FEHLHABER Immobilien
 Fischstraße 24a, 17489 Greifswald
 Tel.: 03834 . 50 33 34, Fax: 03834 . 51 15 76
 Funk: 0171 . 17 52 94 0
 E-Mail: fehlhaber-immobilien@web.de

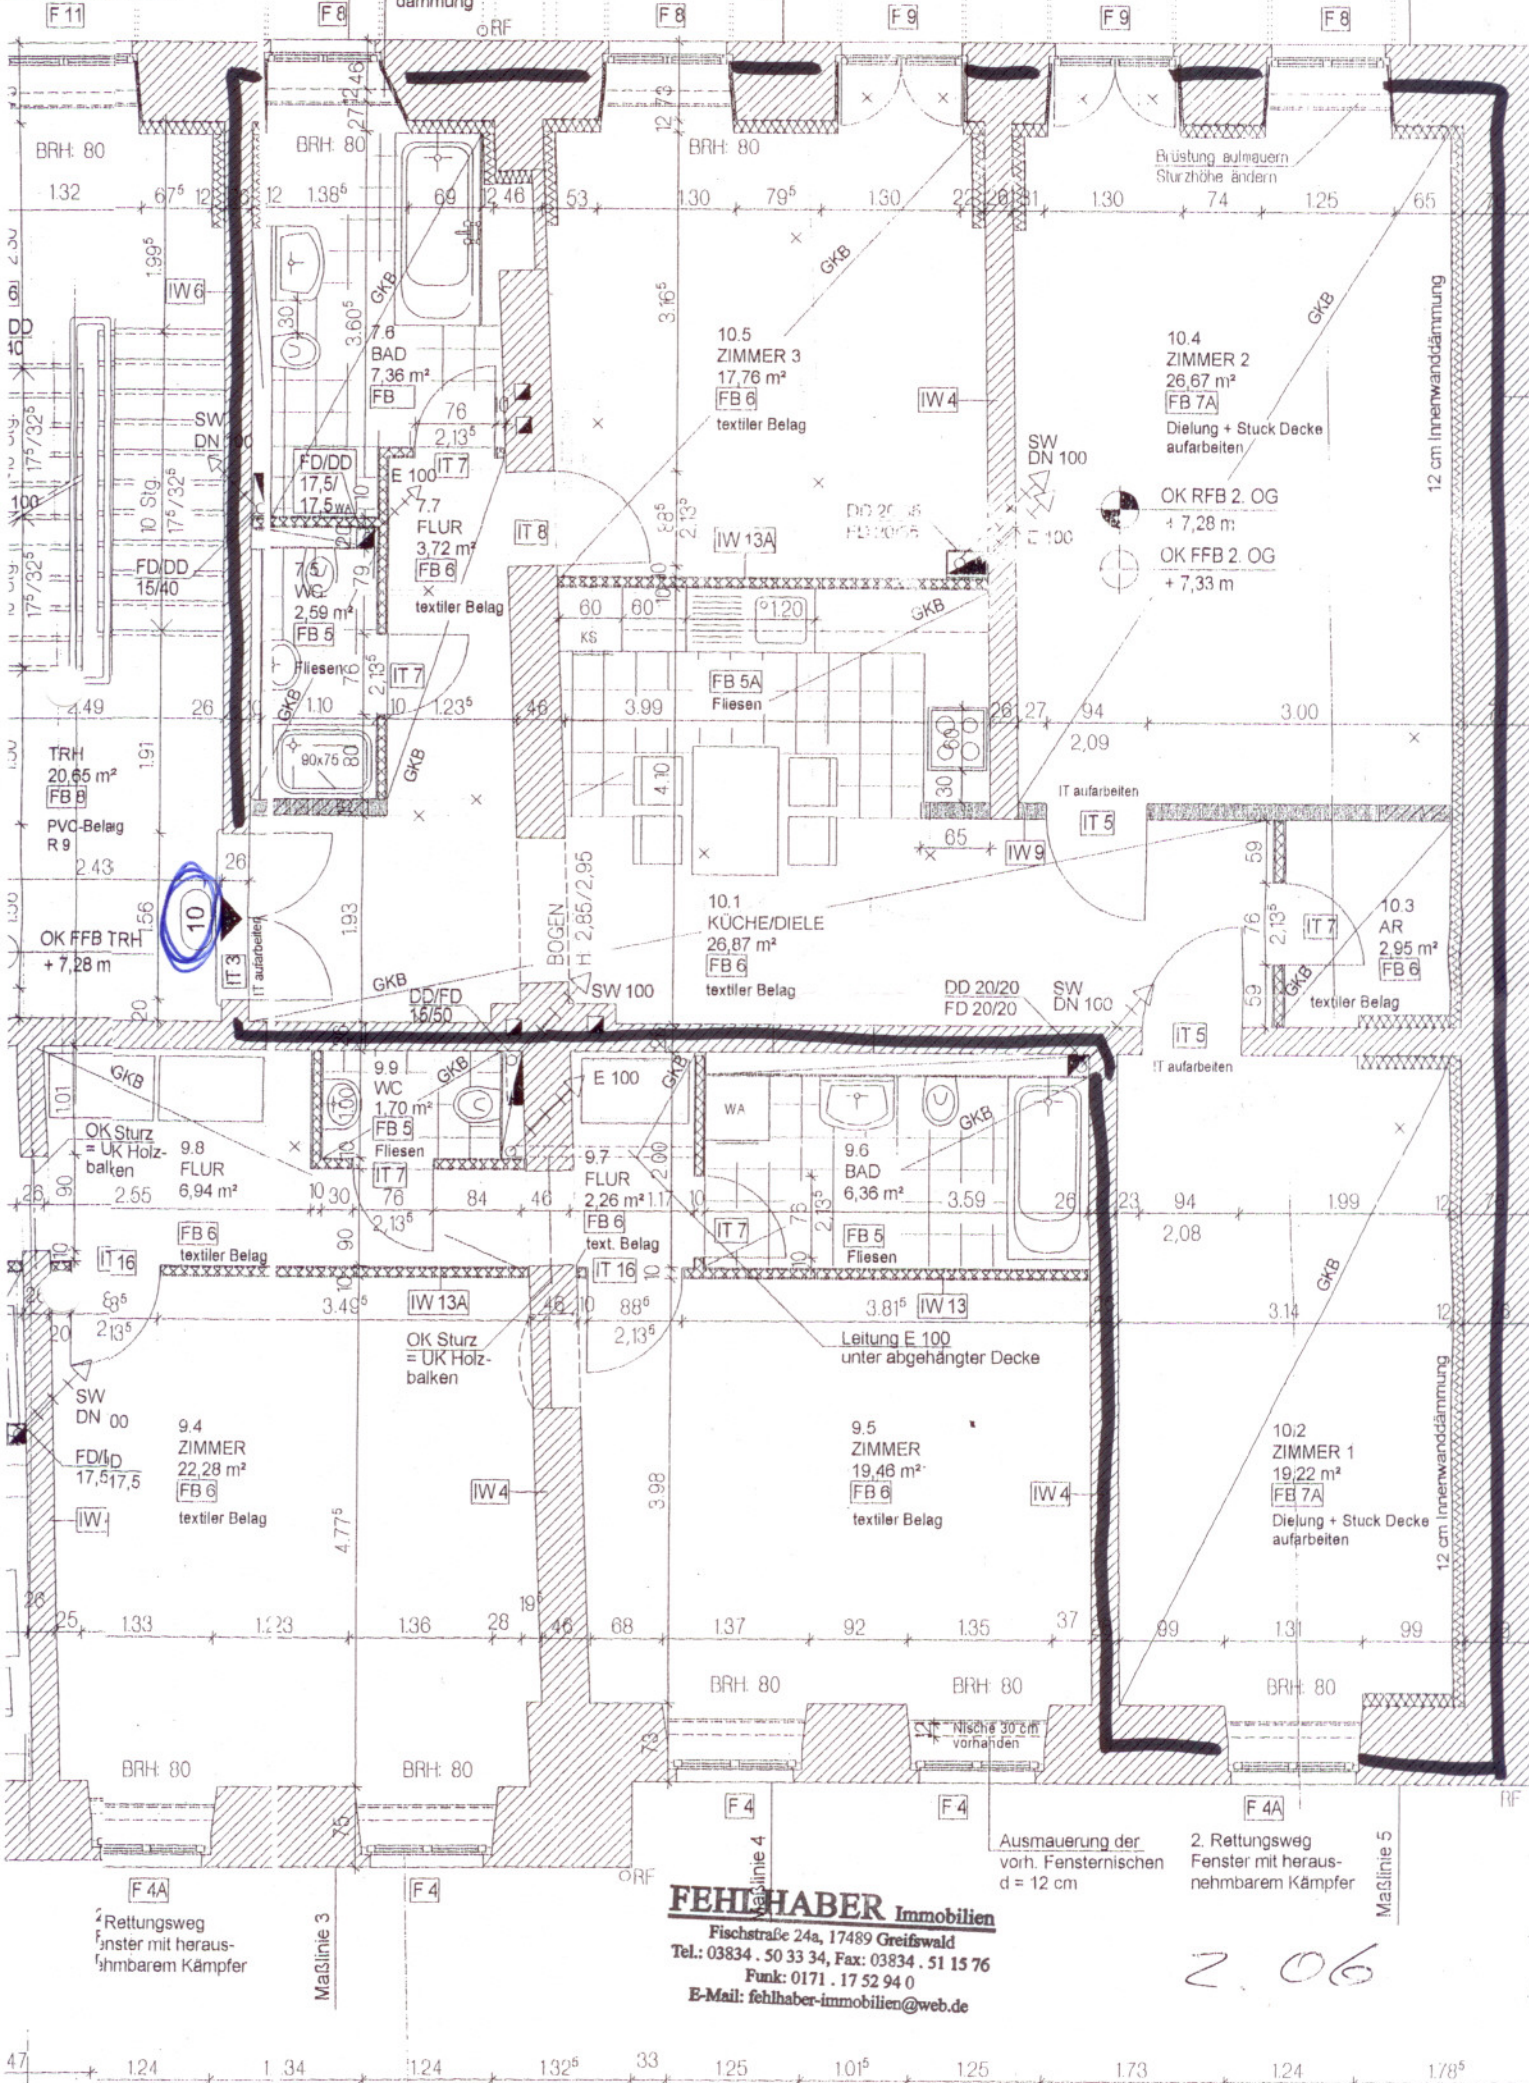
EG - 2. OG Hofseite
 Erneuerung der Stürze erforderlich,
 Stütze von Fertigteilstützen Beton in
 Mauerwerk mit Architektin.

Ausmauerung der
 vorh. Fensternischen
 d = 12 cm mit Multipor-
 dämmung
